Питања и одговори

у вези са конкурсном документацијом у поступку јавне набавке мале вредности радова, адаптација подрумских просторија са санитарним чворовима број 27/2016

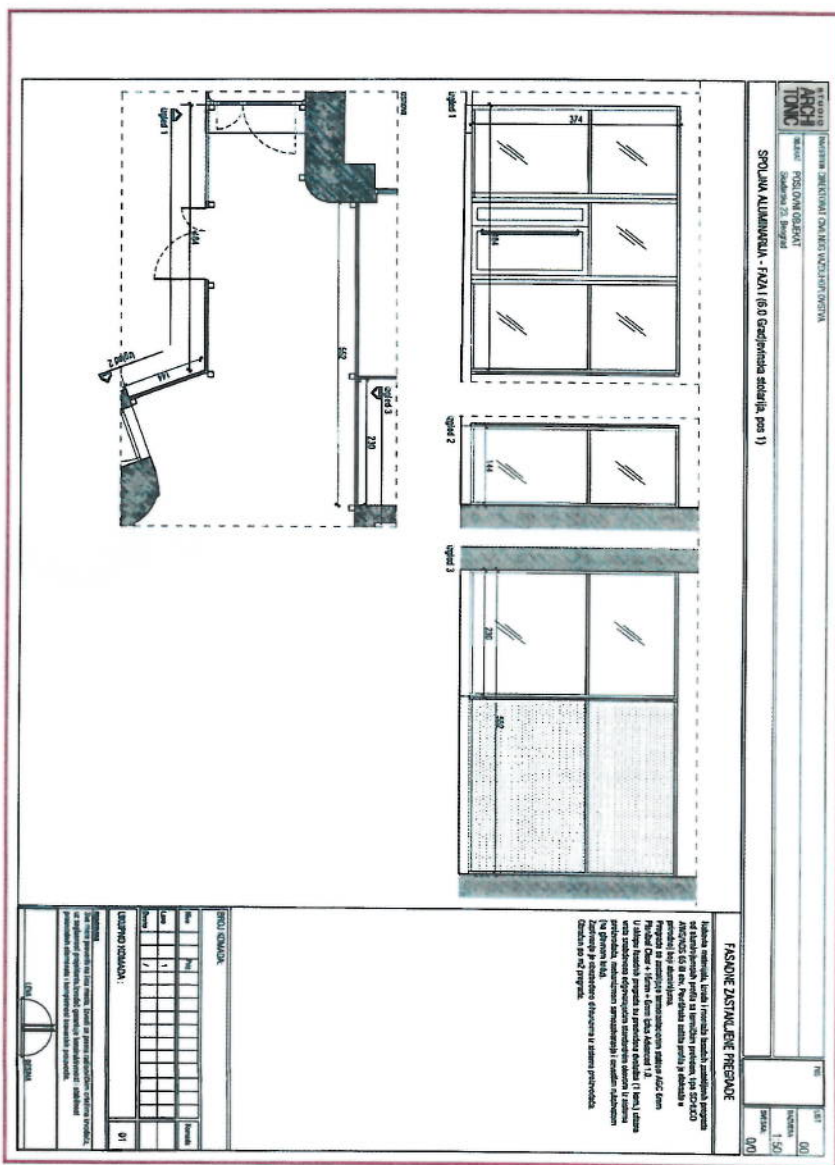
Питање 2.

Да ли нам можете доставити шеме за позиције грађевинске столарије позиције б у предмелу.

Одговор 2.
